Onderwerp:	FW: Begeleiden werkzaamheden plaatsen damwanden monumentale iep Stationsplein
Datum:	29.11.2019 15:12:30 (+0000)
Bijlagen:	Werkplan bomen Entree_inpassing damwand bij monumentale iep Stationsplein_ 28 november.pdf (4 pagina's)

Werkplan inpassing damwand bij monumentale iep Stationsplein / november 2019

Stap 3: plaatsen damwand fase 2

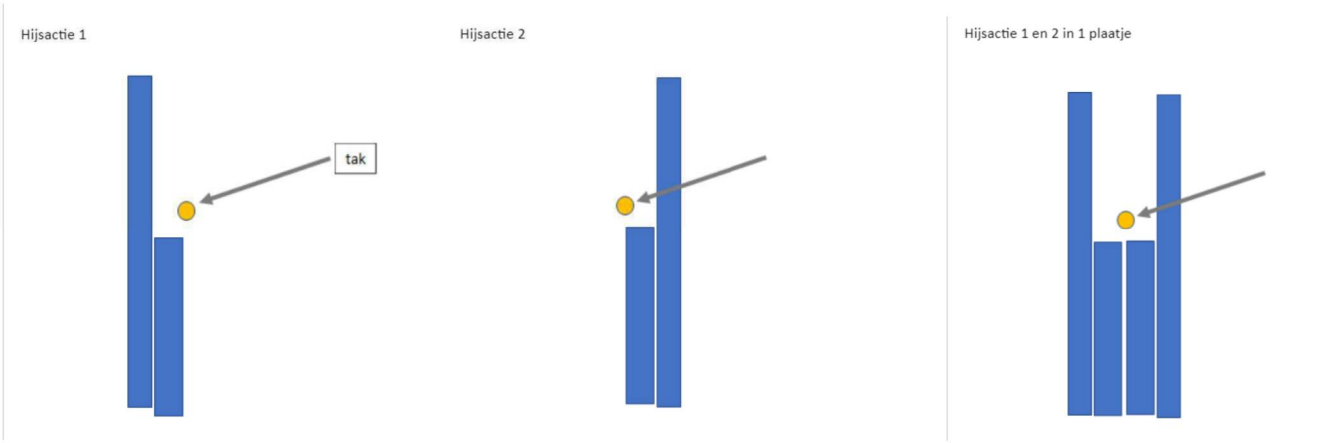
hierbij de aangepaste versie. Ik kon de term gelijktijdig ingehesen bij stap 3 niet goed plaatsen. De twee dubbele elementen (lange en korte damwand aan elkaar gekoppeld) worden toch achter elkaar ingehesen? Ik heb het nu wat anders geformuleerd. Wil je dit deel nog even checken? Corrigerende snoei zou ik direct aansluitend op het plaatsen van de damwanden doen, dan sta je er al met de hoogwerker en ben je toch al in de boom bezig. En als alles goed loopt hoeft er achteraf niet meer veel te gebeuren.

Het aangepaste deel bij de tak is goed geformuleerd.
